VUOROVAIKUTUSMUISTIO

# Meri-Rastilan katusuunnitelmat

Palautteet katusuunnitelmaluonnoksista (esillä 29.5.-18.6.2024)

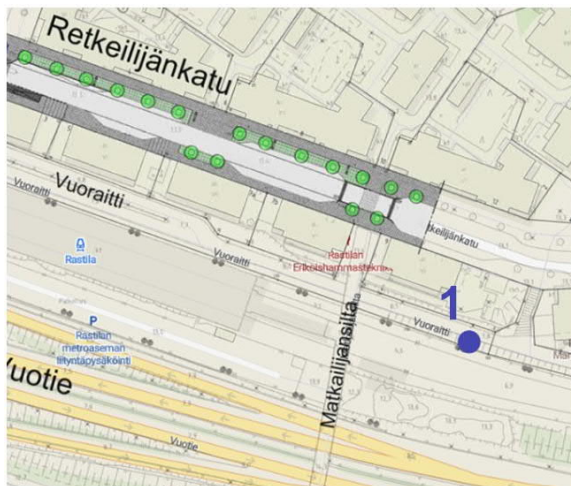
**Palaute 1:** Miten tässä kohdassa ohjataan pyöräily turvallisesti ajoradalle? Bussit ja autot kääntyvät oikealle.

**Palaute 2:** Tuleeko tähän hissiä tms. kulkua metroradan vieressä kulkevalle jalankulku- ja pyöräilyväylälle? Nykyisellään joutuu kiertämään pitkästi.

**Vastaus:** Kääntyvä ajoneuvo väistää suoraan menevää pyöräliikennettä

**Vastaus:** Tällaista ei ole suunnitteilla.

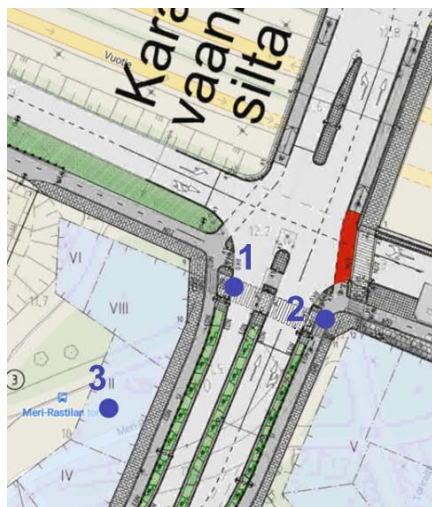
**Palautteet 1 ja 2:** Selkeämpi ja/tai pidempi odotusalue melko ruuhkaiselle pyöräreitille.

**Palautte 3:** Mihin tämä linja-autopysäkki siirtyy?

**Vastaus:** Tässä kohdassa tilaa on rajallisesti ja suunnitelmassa on pyritty tekemään paras mahdollinen ratkaisu muut suunnittelun reunaehdot huomioiden.

**Vastaus:** Pysäkki poistuu. Lähimmät pysäkit jatkossa ovat Vuotien ABC:n viereinen pysäkki ja Fokkapolun ja Fokkakujan välillä olevaa pysäkki.

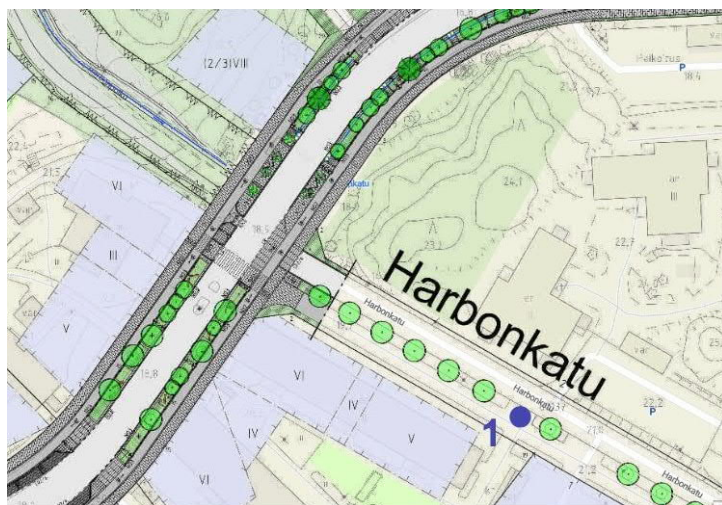
**Palautte 1:** Kova pinnoite ja luiskattu reunakivi kääntyvää pyöräliikennettä varten.

**Vastaus:** Hyvä huomio. Päivitetystä suunnitelmassa tämä on muokattu ehdotuksen mukaisesti lisäämällä risteävän pyörätien liittymä.

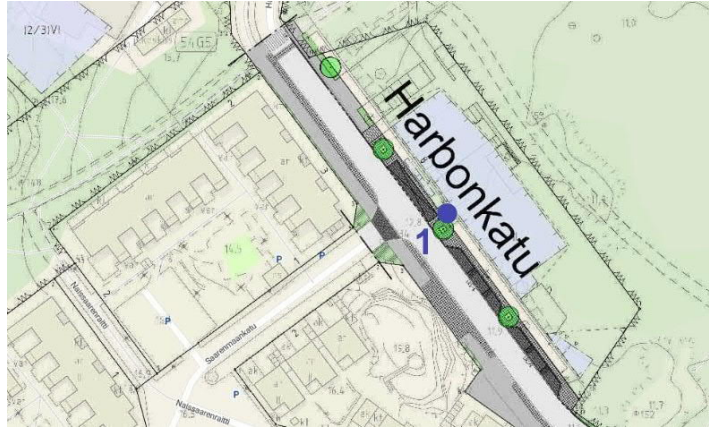
**Palaute 1:** Miten Harbonkadun päiväkodin saattoliikenne on suunniteltu? Uuden päiväkodin johdosta liikenne lisääntyy huomattavasti verrattuna nykyiseen. Päiväkodin pihaan oli sitä koskeneessa poikkeusluvassa varattu vain 5 pysäköintipaikkaa, joka ei ole riittävä, toimiva tai turvallinen ratkaisu, ajatellen toimivan pysäköinnin ohella myös tonteilta ja tonttikaduilta kadulle pääsyä. Harbonkadulla tulisi maksimoida kaikin keinoin kadun varren pysäköinti päiväkotia varten. Kääntyminen on ahdasta.

**Vastaus:** Päiväkodin edustalle on lisätty pysäköintipaikkoja (13 kpl), jotka toimivat myös saattoliikenteen tarpeisiin. Harbonkadulla, noin 170 metrin päässä päiväkodista on kääntöpaikka. Tarvittaessa kääntymiseen voi hyödyntää kadun nykyisiä tonttiliittymiä.

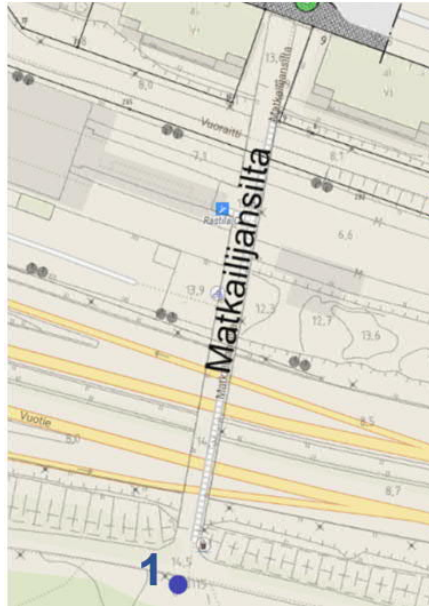
**Palaute1:** Ennen siltaa olisi tarpeen olla lepuutuspenkki.

**Vastaus:** Jatkosuunnittelussa voidaan tarkastella mahdollisuutta lisätä istuinpaikka.
